**SCUOLA MATERNA RODARI**

Via Antonio Gramsci, 36-46 72023 Mesagne BR

### 7 - Scuola Materna Rodari

7-1

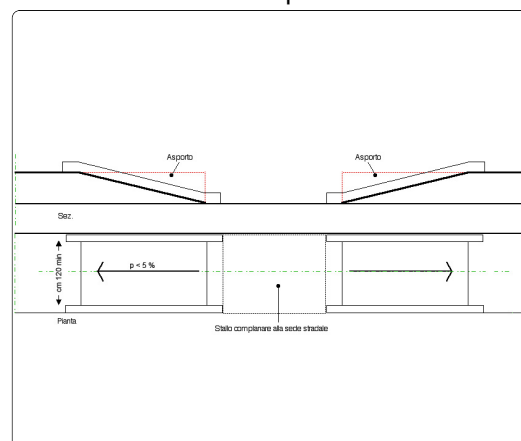
Dislivello causato da **gradino di 2/30 cm**

Nell'intervento comprendere anche la risistemazione della pavimentazione sconnessa in conglomerato cementizio e asfalto.

Raccordo del percorso attraverso la creazione, con **asporto** di materiale, di due rampe di lunghezza sufficiente ad ottenere una pendenza non superiore al 5% e di larghezza di cm 120. Qualora la rampa sia proposta sulla direttrice del marciapiede la cui larghezza risulti inferiore a cm 120, questa sarà comunque di larghezza non inferiore a cm 100.

Lo stallo che dovrà essere creato al termine della rampa sarà complanare alla sede stradale e la larghezza pari all'attraversamento pedonale o passo carraio ove esistano e comunque non inferiore a cm 150.

Quando la differenza di quota fra i due piani (pedonale e carrabile) è maggiore di cm 20, si suggerisce di corredarla con cordolo battiruota o elemento di medesima risposta funzionale, nonché di corrimano, su almeno uno dei lati, visivamente percepibile alle persone ipovedenti.

7-3

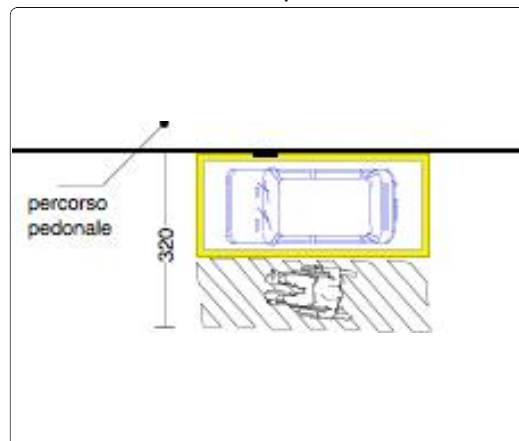
Scarsa o inesistente dotazione di parcheggi riservati ai disabili.  
(**Parcheggio in linea**, parallelo al percorso pedonale)

Inserire anche una rampa per accedere dal livello strada al percorso pedonale.

**Inserimento di un'area** di parcheggio di mt 6x3,20 in aderenza al percorso pedonale.

L'area dovrà essere adeguatamente evidenziata con una segnaletica verticale, posta a cm 220 d'altezza, e da una segnaletica orizzontale che individua una zona di cm 170 di larghezza, relativa all'ingombro dell'autovettura, ed una seconda, di larghezza minima cm 150, necessaria al libero movimento dell'utente in fase di trasferimento.

La zona pedonale, se non complanare, dovrà sempre essere raccordata mediante scivolo (max 6%) con il percorso principale.

7-4

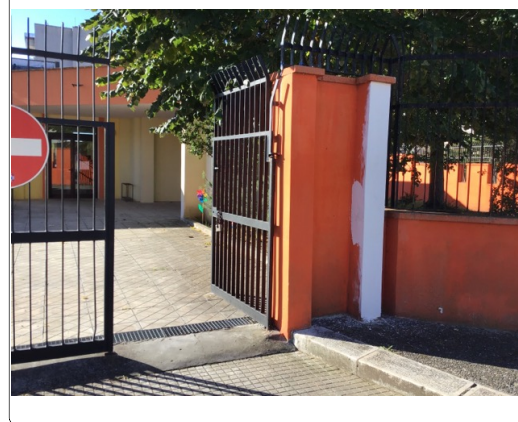
Criticità rilevata  
Citofono: **assenza**

Inserimento di impianto citofonico: l'impianto verrà posizionato ad un'altezza compresa tra cm 110 e cm 130 dal piano di calpestio. Sarà preferibilmente dotato di pulsanti in rilievo, con dimensione e colore tali da consentirne un facile utilizzo a persone non vedenti o ipovedenti.

7-5

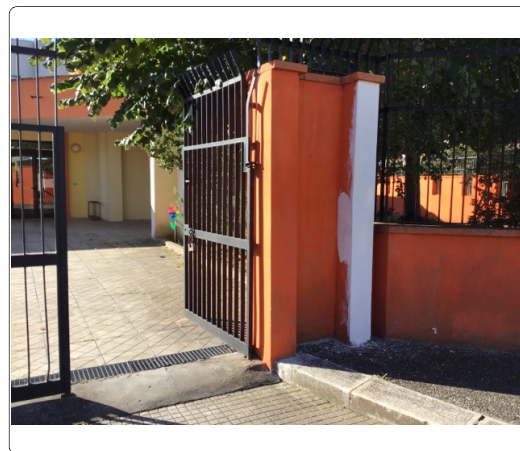
Assenza di segnaletica informativa e di orientamento su supporto

Installazione di mappa tattile quale rappresentazione in rilievo della planimetria di un ambiente, con l'indicazione dei principali punti di riferimento utili agli utenti dell'edificio o dello spazio. Deve risultare di facile lettura visiva, tramite forte contrasto cromatico e facile percezione tattile data dal rilievo, che deve riportare la planimetria e le descrizioni in caratteri Braille e normali.

L'informazione di tipo tattile a parete (verticale) deve essere posizionata ad un'altezza non superiore a cm 150 e non inferiore a cm 130 da terra. Qualora la targa sia collocata orizzontalmente, questa deve avere una inclinazione di 30° ed essere ad una altezza di cm 90 da terra. Per la lettura tattile è sempre consigliabile la disposizione su piano inclinato a 30°.

7-6

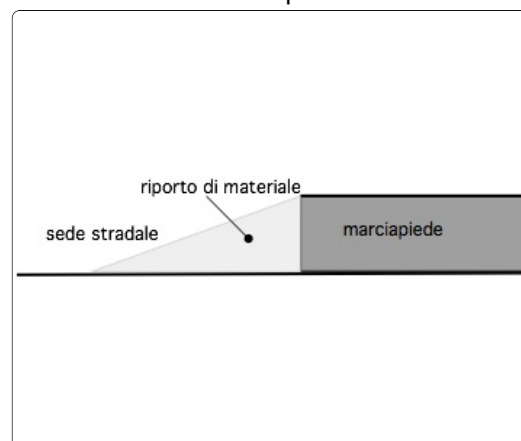
Dislivello causato da **gradino max 2,5 cm**

Eliminazione del dislivello attraverso la realizzazione di un raccordo della pavimentazione con l'area carrabile mediante la **sovrapposizione di uno strato bituminoso** su tutta la larghezza del marciapiede.

Occorre fare una buona rasatura della finitura superficiale (attraverso la compattazione e la rullatura del materiale) per evitare di creare altre criticità sulla pavimentazione per le persone con difficoltà motorie. Ovvero non creare spessori e fonti di inciampo.

7-7

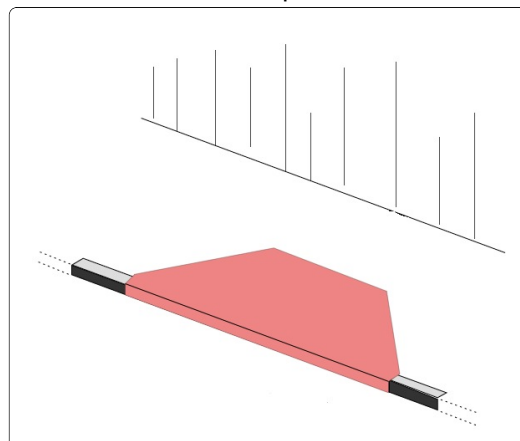
Percorso con pendenza inadeguata e non giustificata

Rendere complanare il percorso in rilevato che corre tutto attorno all'edificio. Come si vede nell'intervento precedente questo marciapiede verrà reso accessibile attraverso una rampa.

Eliminazione della rampa esistente e ripristino del marciapiede come nel resto del percorso.  
Il marciapiede dovrà avere una pendenza trasversale non superiore all'1%. La finitura della pavimentazione dovrà essere antisdrucchiolevole e perfettamente complanare.

7-8

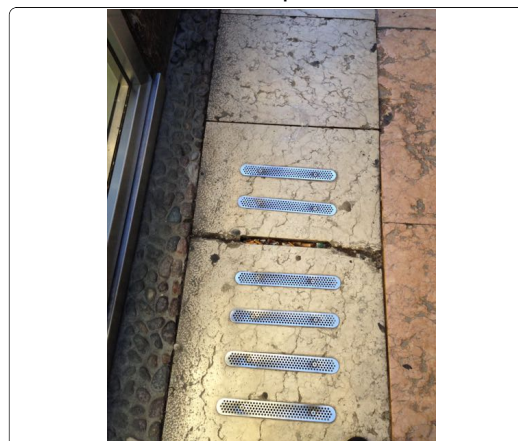
Criticità rilevata  
Caditoia inadeguata

**Inserimento** di nuovo grigliato previa rimozione dell'esistente. Il grigliato sarà incassato e perfettamente complanare al pavimento e non dovrà avere maglie con vuoti tali da costituire ostacolo o pericolo rispetto a ruote, tacchi o bastoni. I vuoti delle griglie non potranno essere attraversati da sfere di diametro superiore ai 20 mm (preferibilmente non superiore a 15 mm); per grigliati ad elementi paralleli le fessure dovranno essere poste in senso ortogonale alla principale direzione di marcia.

Quando le dimensioni delle maglie sono di notevole larghezza e il materiale è la pietra, si suggerisce di fissare una lamiera preforata, in ottone con fori non superiori ai 10/15 mm. per ogni foro del manufatto.

7-9

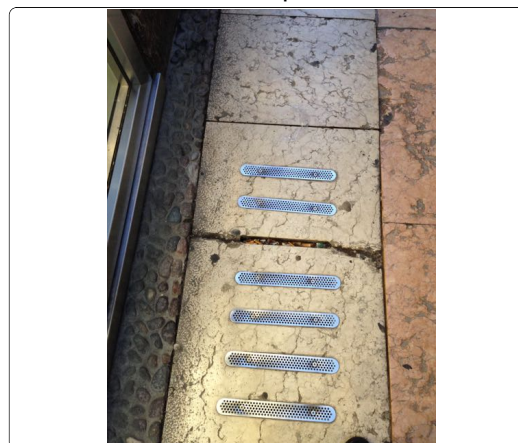
Criticità rilevata  
Caditoia inadeguata

**Inserimento** di nuovo grigliato previa rimozione dell'esistente. Il grigliato sarà incassato e perfettamente complanare al pavimento e non dovrà avere maglie con vuoti tali da costituire ostacolo o pericolo rispetto a ruote, tacchi o bastoni. I vuoti delle griglie non potranno essere attraversati da sfere di diametro superiore ai 20 mm (preferibilmente non superiore a 15 mm); per grigliati ad elementi paralleli le fessure dovranno essere poste in senso ortogonale alla principale direzione di marcia.

Quando le dimensioni delle maglie sono di notevole larghezza e il materiale è la pietra, si suggerisce di fissare una lamiera preforata, in ottone con fori non superiori ai 10/15 mm. per ogni foro del manufatto.

# 7-10

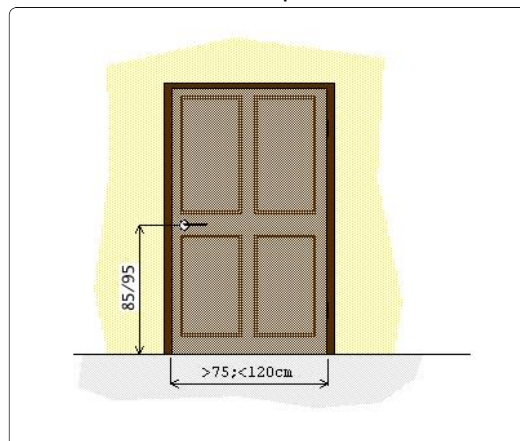
Serramento interno **inadeguato**

I serramenti metallici sono spigolosi e pericolosi.

Inserimento di **nuovo serramento interno** previa rimozione dell'esistente. La nuova porta avrà luce netta non inferiore a cm 75 (larghezza massima anta singola di cm 120), con maniglia per apertura posta ad altezza compresa tra cm 85 e 95 dal pavimento. L'anta dovrà essere manovrabile applicando una forza inferiore a 3,5 Kg. Eventuali parti vetrate saranno realizzate con vetro antinfortunistico. *Se trattasi di un servizio igienico la porta si aprirà verso l'esterno del locale e presenterà sul lato interno un maniglione orizzontale posto a 90 cm dal pavimento.*

# 7-11

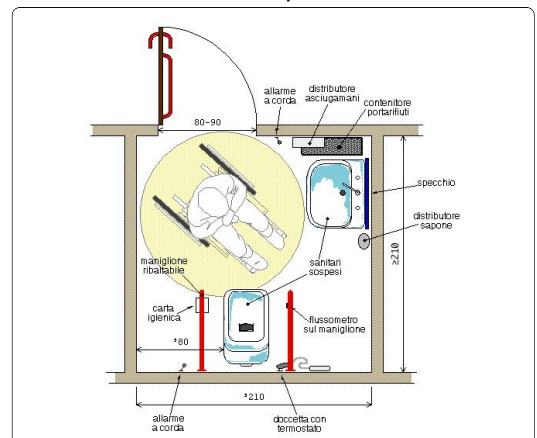
**bagno accessibile: assenza**

Nella sala prima di accedere al bagno è presente un lettino per cambiare tre bambini diversamente abili.

Realizzazione ex novo di un servizio igienico a norma del D.M. 236/89.

Il locale igienico dovrà essere attrezzato con: tazza wc e accessori annessi, lavabo, specchio, corrimani, maniglioni, ecc.

Lo spazio libero necessario all'accostamento e al trasferimento laterale dalla sedia a ruote alla tazza wc dovrà essere di minimo 100 cm misurati dall'asse del sanitario. Si dovrà garantire: da un lato lo spazio adeguato per l'avvicinamento e la rotazione di una sedia a ruote, dall'altro una distanza tale da consentire a chi usa il wc un agevole appiglio ai corrimani posti sulla parete laterale (l'asse della tazza dovrà distare 40 cm dalla parete laterale o dal corrimano o maniglione di appoggio). La distanza fra il bordo anteriore della tazza e la parete posteriore dovrà essere di 75-80 cm. Il maniglione a lato della tazza sarà posizionato ad un'altezza di cm 80 dal piano di calpestio.

# 7-12

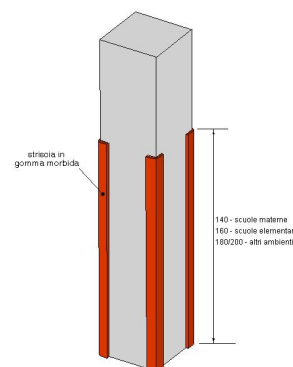
Criticità rilevata  
protezione spigoli vivi inadeguata

Proteggere il lavabo dalle sbarre metalliche di sostegno.

Sostituzione della protezione con pannello o striscia di materiale morbido ed elastico ad elevata elasticità ed assorbimento d'urto.

# 7-13

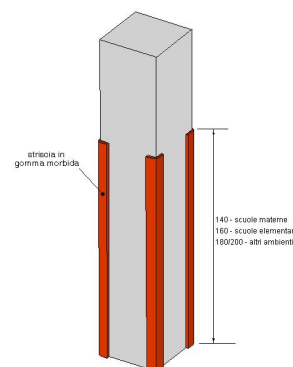
Criticità rilevata  
protezione spigoli vivi inadeguata

Proteggere il lavabo dalle sbarre metalliche di sostegno.

Sostituzione della protezione con pannello o striscia di materiale morbido ed elastico ad elevata elasticità ed assorbimento d'urto.

7-14

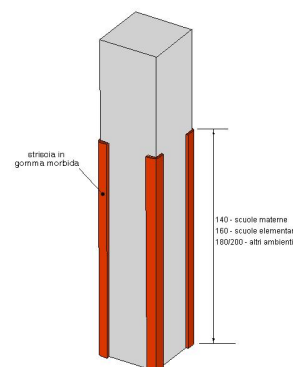
Criticità rilevata  
protezione spigoli vivi inadeguata

Proteggere il lavabo dalle sbarre metalliche di sostegno.

Sostituzione della protezione con pannello o striscia di materiale morbido ed elastico ad elevata elasticità ed assorbimento d'urto.

# 7-15

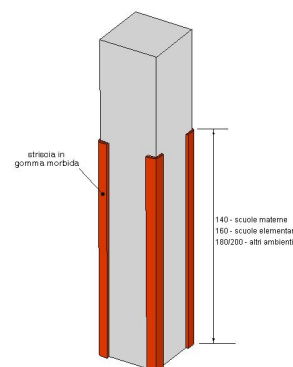
Criticità rilevata  
protezione spigoli vivi inadeguata

Proteggere il lavabo dalle sbarre metalliche di sostegno.

Sostituzione della protezione con pannello o striscia di materiale morbido ed elastico ad elevata elasticità ed assorbimento d'urto.

# 7-16

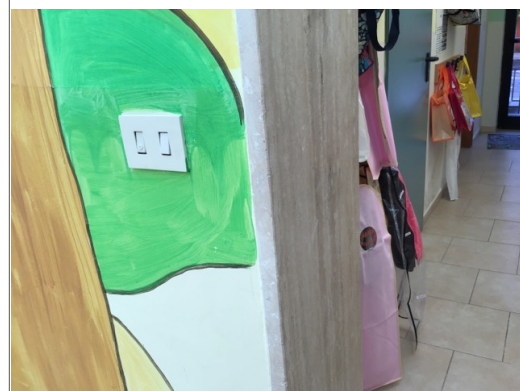
Criticità rilevata  
protezione spigoli vivi inadeguata

Sostituzione della protezione con pannello o striscia di materiale morbido ed elastico ad elevata elasticità ed assorbimento d'urto.

7-17

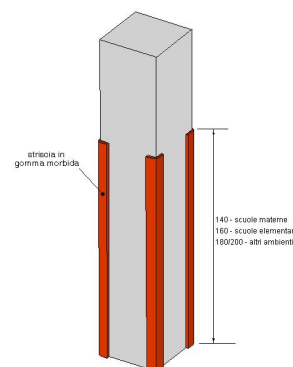
Criticità rilevata  
protezione spigoli vivi inadeguata

Sostituzione della protezione con pannello o striscia di materiale morbido ed elastico ad elevata elasticità ed assorbimento d'urto.

# 7-18

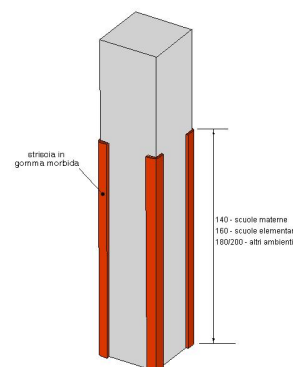
Criticità rilevata  
protezione spigoli vivi inadeguata

Sostituzione della protezione con pannello o striscia di materiale morbido ed elastico ad elevata elasticità ed assorbimento d'urto.

# 7-19

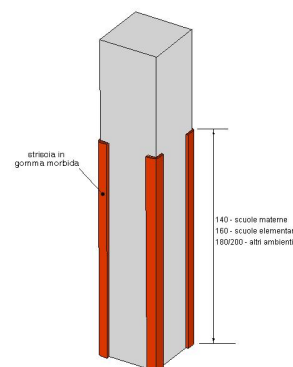
Criticità rilevata  
protezione spigoli vivi inadeguata

Sostituzione della protezione con pannello o striscia di materiale morbido ed elastico ad elevata elasticità ed assorbimento d'urto.

# 7-20

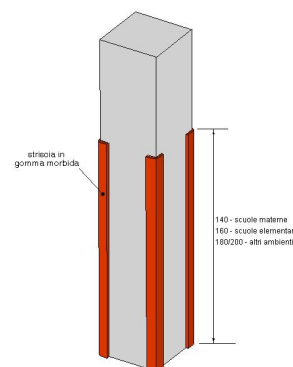
Criticità rilevata  
protezione spigoli vivi inadeguata

Sostituzione della protezione con pannello o striscia di materiale morbido ed elastico ad elevata elasticità ed assorbimento d'urto.

# 7-21

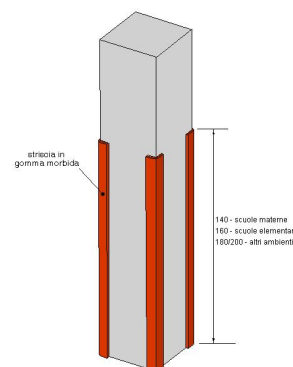
Criticità rilevata  
protezione spigoli vivi inadeguata

Sostituzione della protezione con pannello o striscia di materiale morbido ed elastico ad elevata elasticità ed assorbimento d'urto.

# 7-22

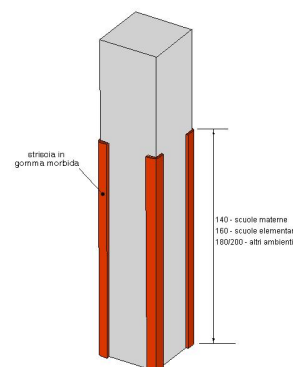
Criticità rilevata  
protezione spigoli vivi inadeguata

Sostituzione della protezione con pannello o striscia di materiale morbido ed elastico ad elevata elasticità ed assorbimento d'urto.

# 7-23

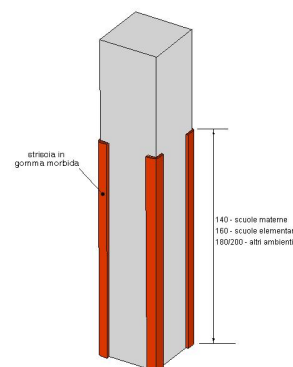
Criticità rilevata  
protezione spigoli vivi inadeguata

Sostituzione della protezione con pannello o striscia di materiale morbido ed elastico ad elevata elasticità ed assorbimento d'urto.

# 7-24

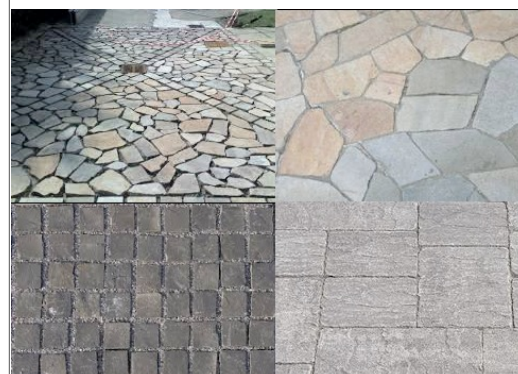
**Presenza di sconnessioni**, buche isolate, deformazioni della pavimentazione esistente, assenza di porzioni di essa.

Adeguamento della pavimentazione dissestata tramite **demolizione e rifacimento del tappetino d'usura o sostituzione di parte di essa**, con finitura tale da rendere il piano di calpestio perfettamente complanare e raccordato adeguatamente alla pavimentazione esistente.

-  
**ATTENZIONE !**  
Occorre fare una buona rasatura della finitura superficiale per evitare di creare altre criticità sulla pavimentazione per le persone con difficoltà motorie.

# 7-25

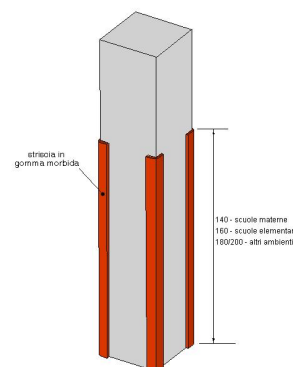
Criticità rilevata  
protezione spigoli vivi inadeguata

Sostituzione della protezione con pannello o striscia di materiale morbido ed elastico ad elevata elasticità ed assorbimento d'urto.

# 7-26

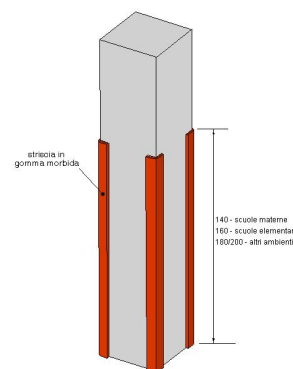
Criticità rilevata  
protezione spigoli vivi inadeguata

Sostituzione della protezione con pannello o striscia di materiale morbido ed elastico ad elevata elasticità ed assorbimento d'urto.

# 7-27

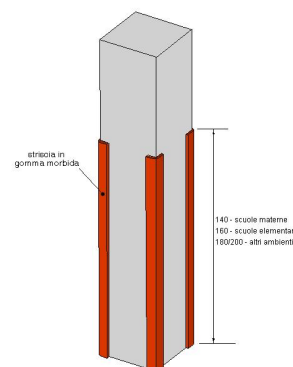
Criticità rilevata  
protezione spigoli vivi inadeguata
